Váš dopis zn.:	Profil zadavatele
Ze dne:	
Č. j.:	JMK 105447/2022
Sp. zn.:	S – JMK 65841/2022 OINV
Vyřizuje:	Mgr. Lenka Ingrová
Telefon:	541 651 296
Počet stran:	5
Počet příloh/dokumentů:	1
Datum:	19.7.2022

Vysvětlení zadávací dokumentace – IX a X

Název veřejné zakázky: **Přístavba k budově A Střední školy Brno, Charbulova, p.o.**

Výřez výkresu D.1.1.4 Půdorys 1.NP_PŘÍZEMÍ

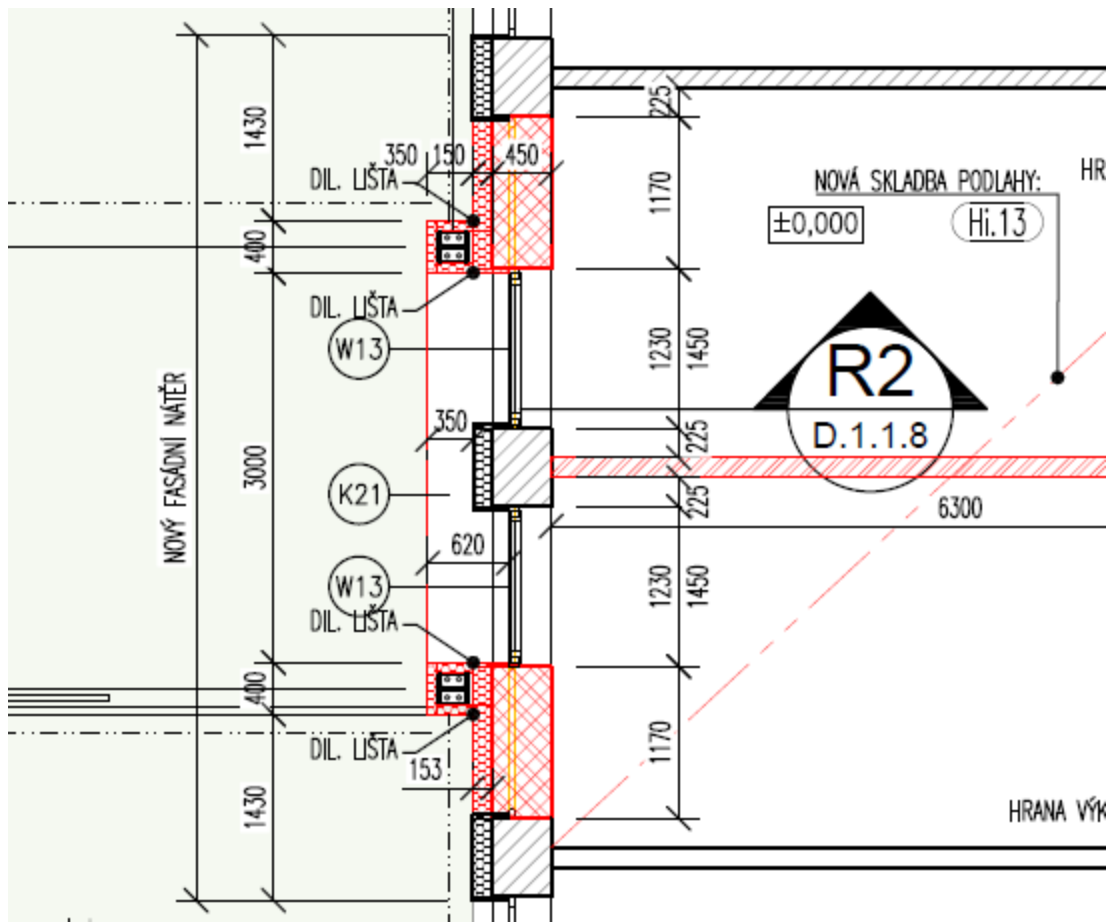
Ve VV zadání a v tabulkách jsou plastová okna označena W17 a W18. Na výkrese jsou zřejmě tyto okna označena W13 a W14. Ve výpisu výrobků pod číslem W13 a W14 je zasklení spojovacího můstku, stejně tak na výkrese.

Prosíme o upřesnění, kde ve výkrese najdeme plastová okna W17 a W18.

Zadavatel prověřil tento dotaz a konstatuje, že se jedná o okna ve stávající budově v 1.NP a 2.NP, které jsou ve výkresové části chybně označena jako W14 a W13

Prvek W13 má být správně označen W17
